Van: [redacted] <[redacted]@nunspeet.nl>
Verzonden: 25-07-2022 13:37
Aan: [redacted] <[redacted]@nunspeet.nl>
CC: [redacted] <[redacted]@nunspeet.nl>
Onderwerp: RE: Molijnlaan 166-172

Onderwerp: Project F. A. Molijnlaan 166 en 172

Onderwerp: Project F.A. Molijnlaan 166 en 172 te Nunspeet

achtergevel

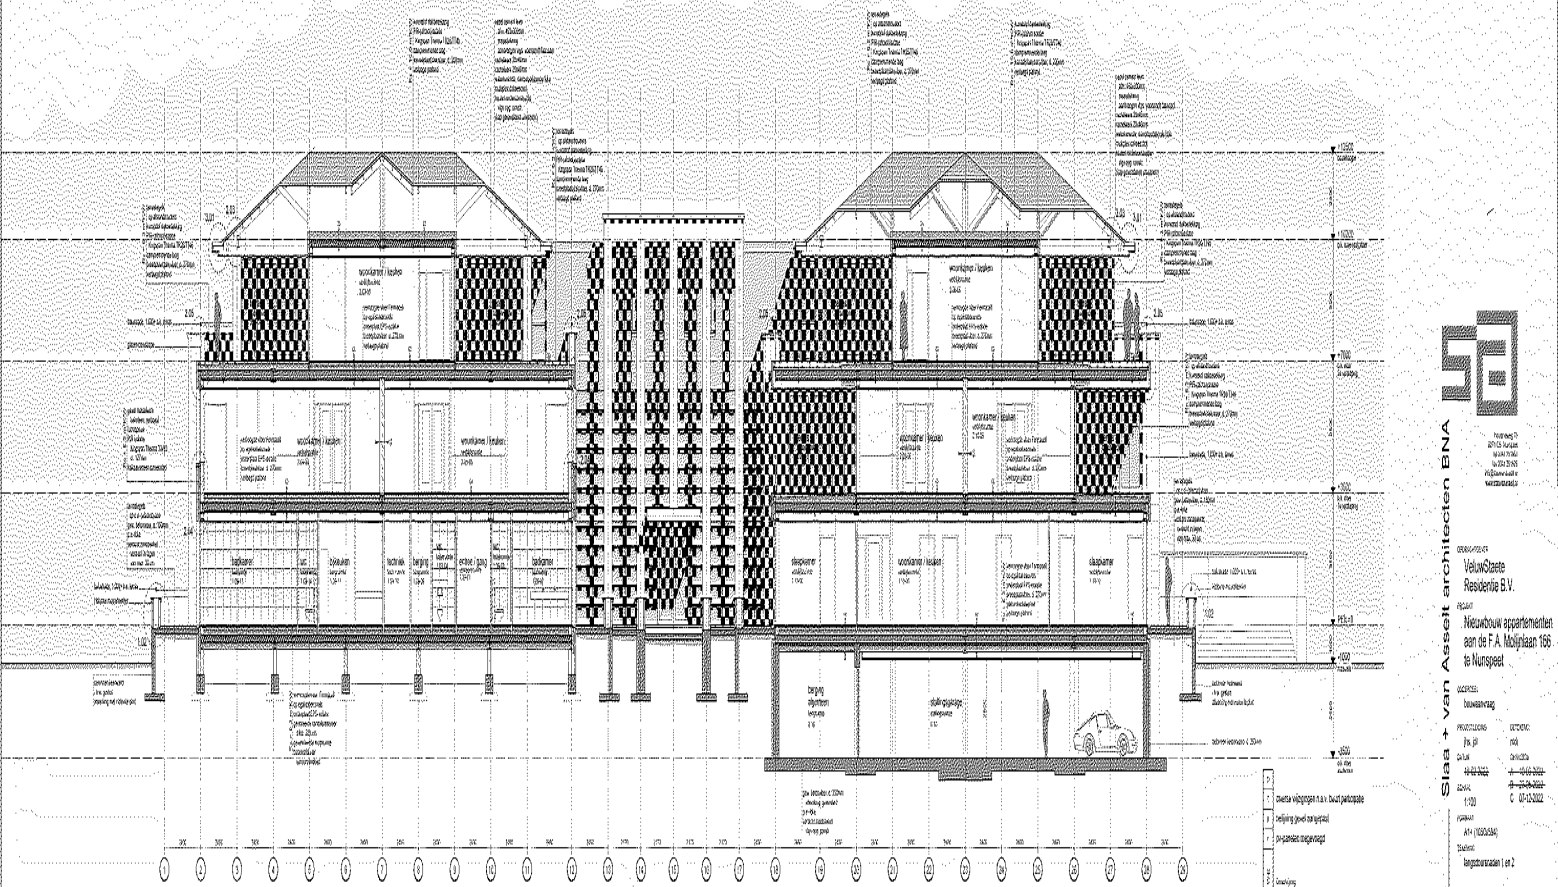
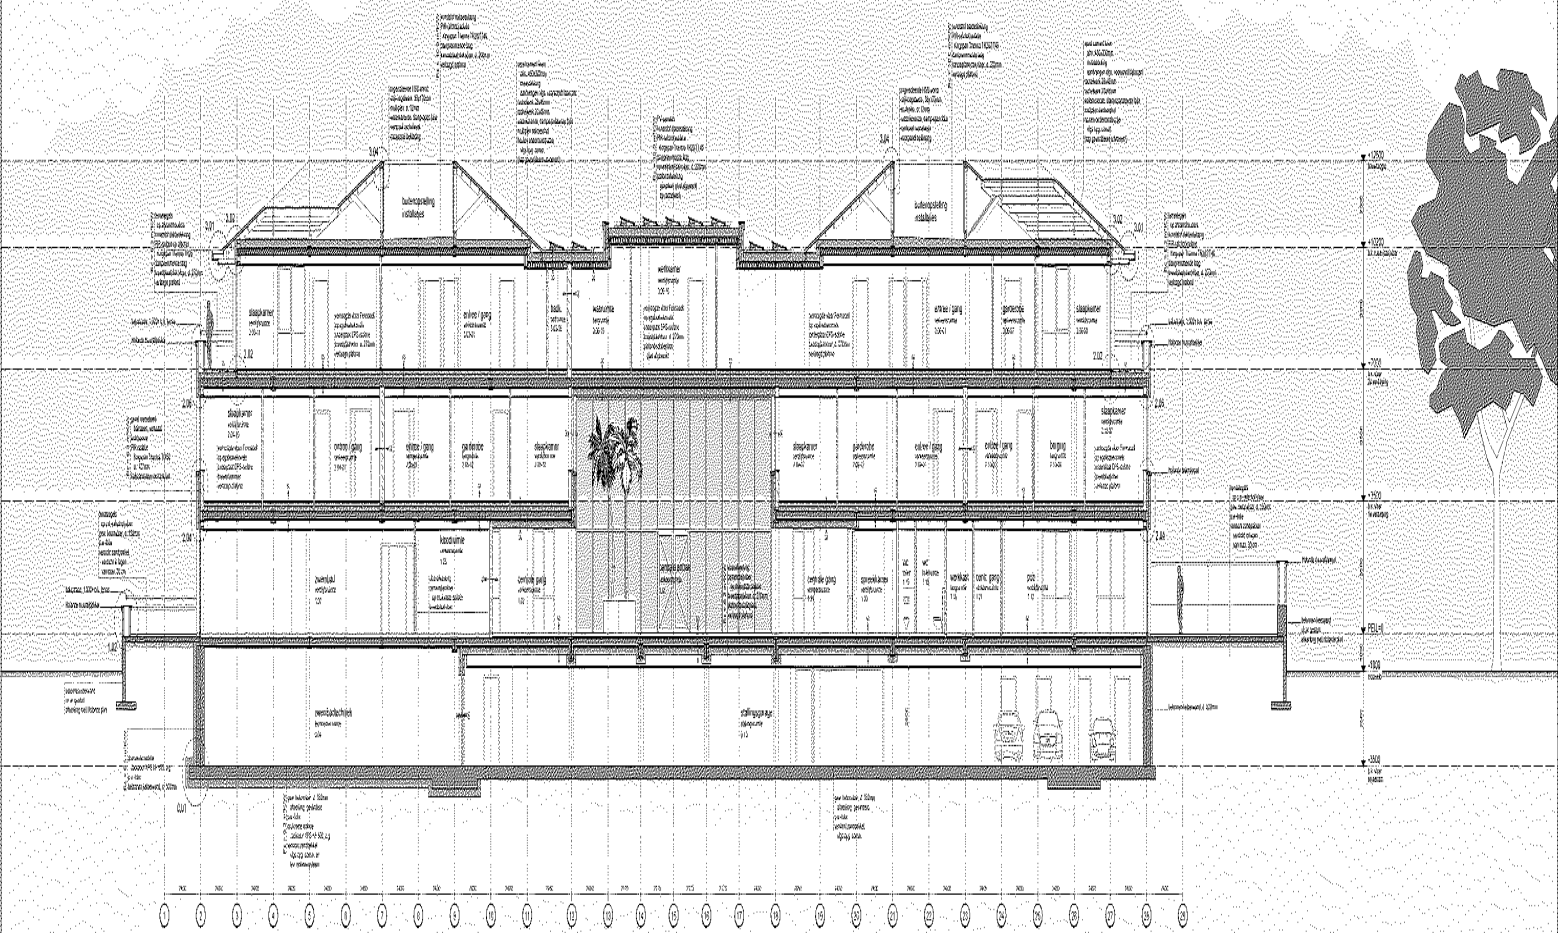
Bedankt voor de gewijzigde tekeningen.
Van het toegestuurd geheel mis ik het groeninrichtingsplan . Dit bepaalt mede het aanzien van het gebouw, nu dus ook aan de achterzijde.
De wijziging van de hoogte is in het plan moeilijk te beleven. Feitelijk wel, maar het gebouw met haar gevelvlakken bepalen hier toch het aanzien. Er is weinig veranderd om de forsheid te verzachten. Ik heb aan jou een aantal suggesties meegegeven. Helaas, heb ik jou niet kunnen overtuigen over de noodzaak! Juist door de verwijdering van de tussenstap (de bergingen) komen de gevels meer in het zicht. Er is geen overgang meer. Vooral de verticale

elementen in de achtergevel blijven dominant (lift- en trappenhuizen en het middendeel). Waar in de voorgevel nog een gelaagdheid aanwezig is, heb je dit niet aan de achterkant. De keuze voor monumentaliteit en dit teveel doorvoeren in het plan zorgt voor een optelsom naar uitersten. Neutraliteit in het tussenlid kan het plan in totaliteit verzachten, naast andere genoemde opmerkingen.

- Dak verlaagd
- Bijgebouw grotendeels verwijderd
- Zijmuur terras naar binnen geschoven
- Tekenwijze achtergevel aangepast
- Geen rasterlijnen in de gevel aanzichten

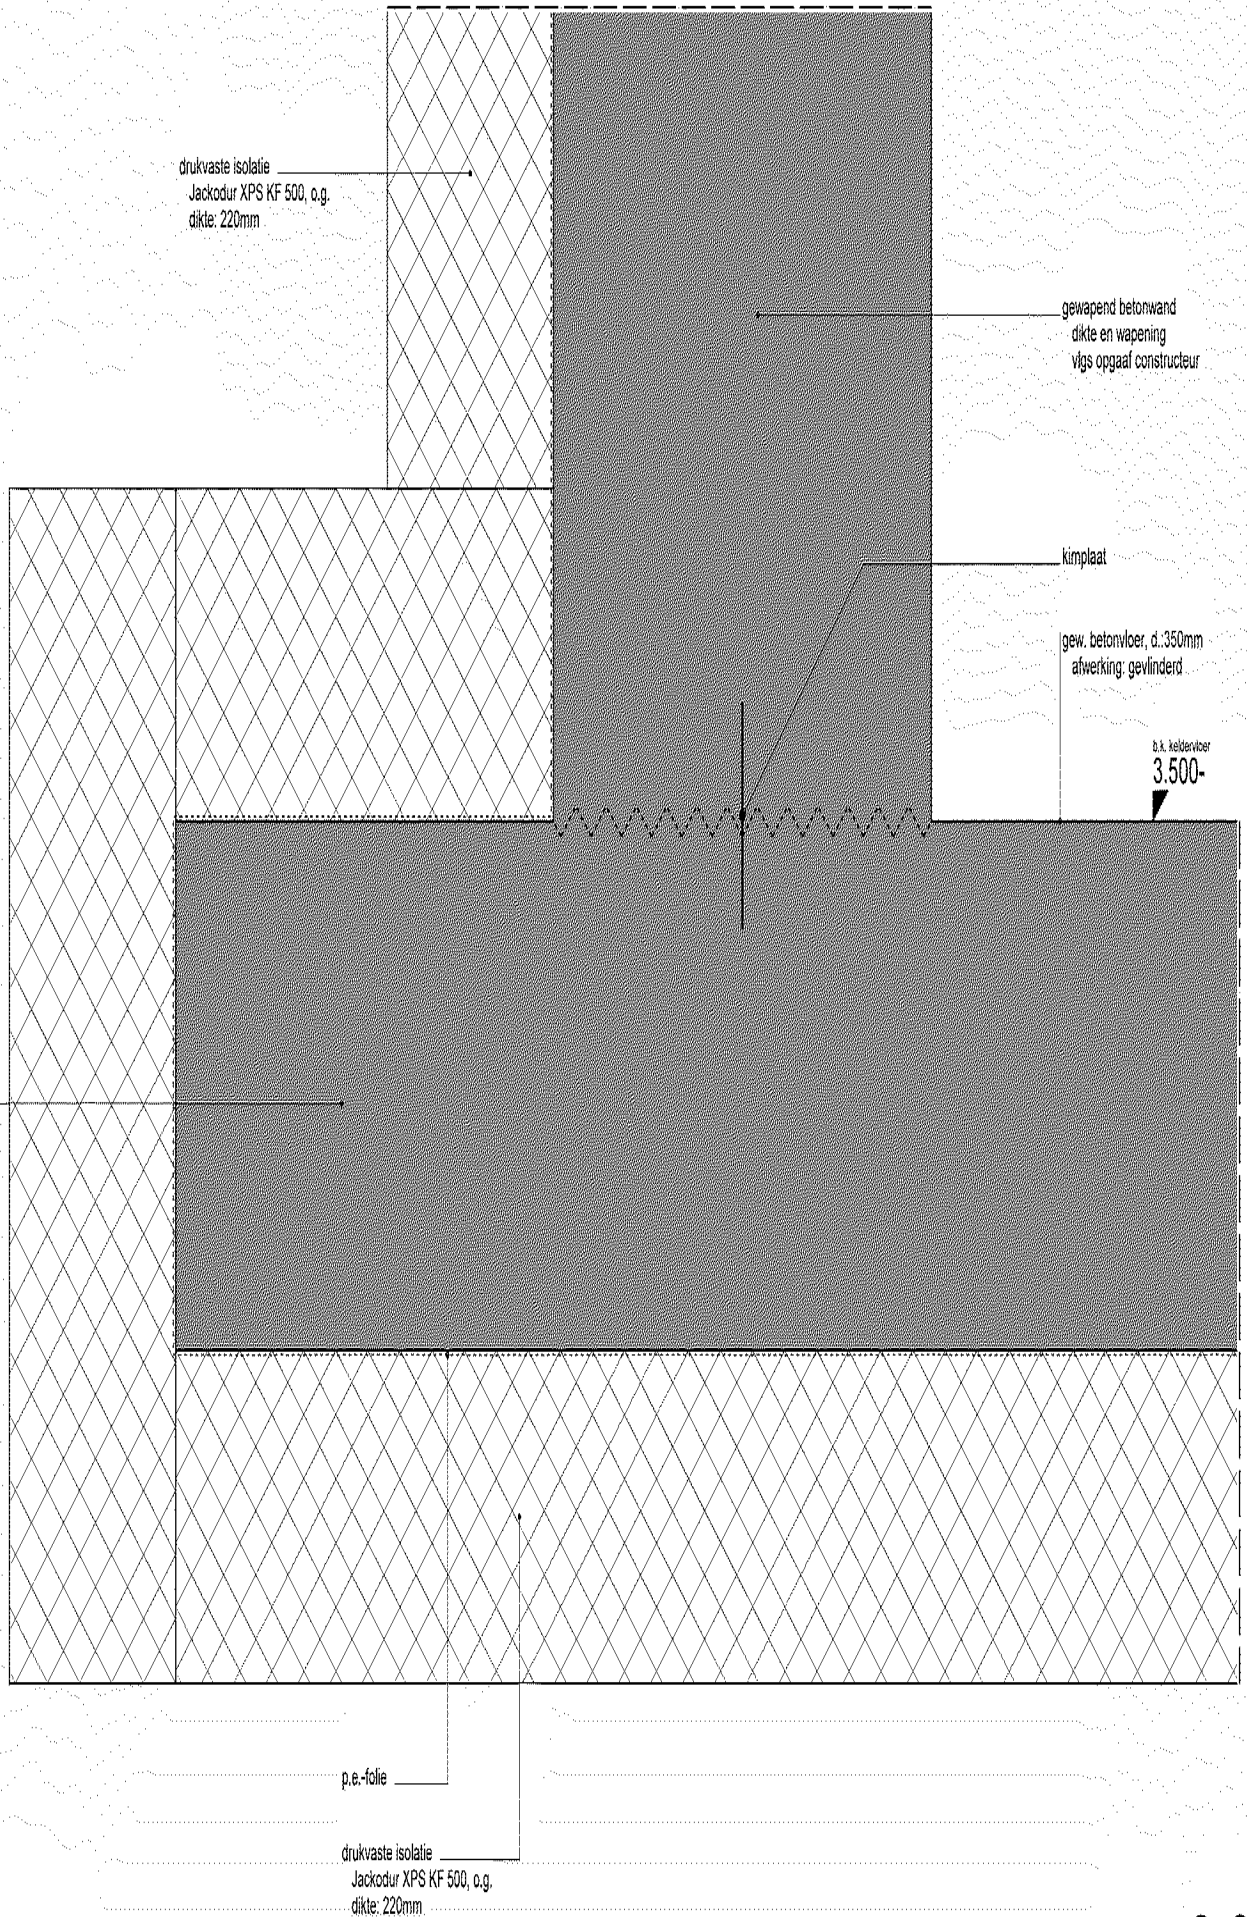
dakhelling gewijzigd

type dakleien gewijzigd
